### (3) 函渠（水路）を利用したビオトープ施設の検討

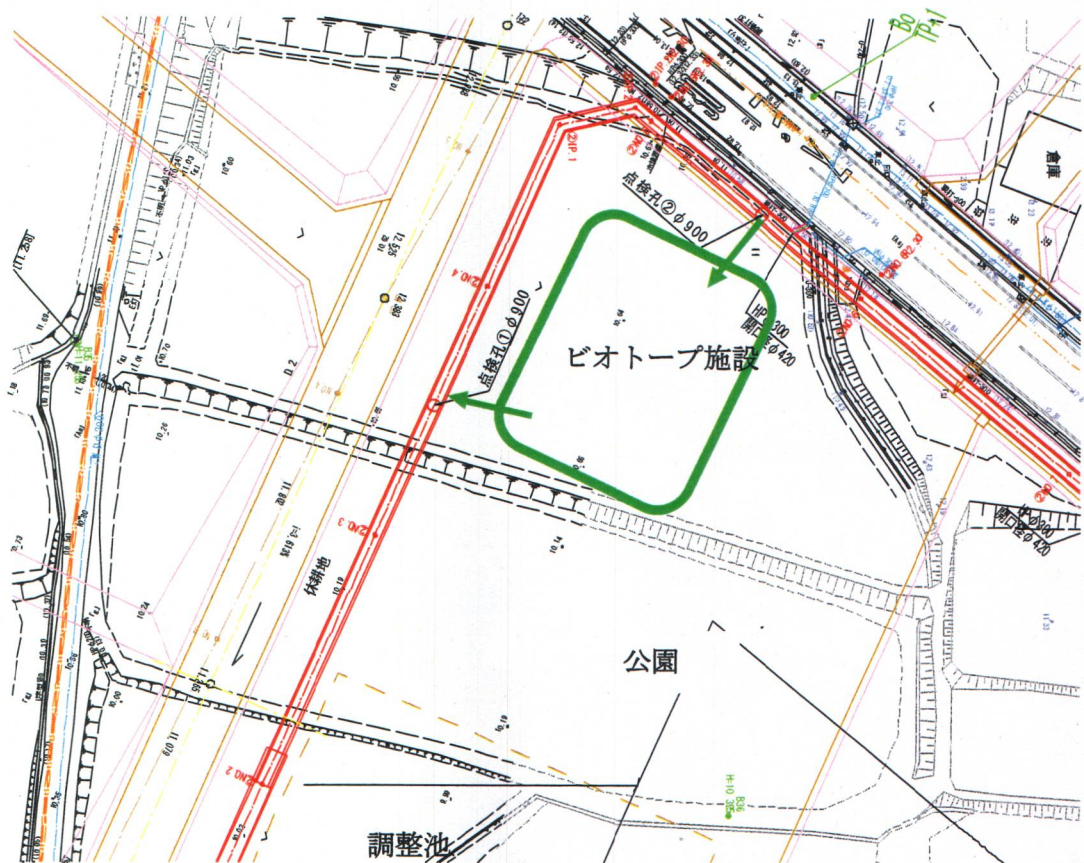
公園施設に函渠からの雨水排水の取水によるビオトープ施設の検討について、以下の問題点がある。

1. 水路（ビオトープ施設）への安定した水の供給ができない。
  - ・ 計画函渠は、道路排水を排除する設備であり晴天時には水の供給が滞る。
  - ・ 雨天時には、初期雨水（大気中の汚染物質よって酸性度が高く、道路上の汚れを多く含んだ雨水）による水質汚濁が考えられ、水棲生物への影響が懸念される。
2. 上記不安定な水の供給では、水棲生物の繁殖が難しい。
3. ゲリラ豪雨等、急激な水位の変動に対応するためには、人的なゲート管理（堰板等）では対応できないため、流入出量を制御する施設（稼働ゲート等）が必要となる。
4. 函渠計画縦断面図より、函渠の水路底までの深さが取水口で3.5m、排水口で2.9mあり、水の流れを確保するには、自然流下でなく絶えずポンプ施設（揚水）を要する。

上記問題点より、計画水路を利用したビオトープ（せせらぎ）の計画は、安全面、環境面からも得策ではなく、調整池等の水を利用するなどの計画を行うべきである。
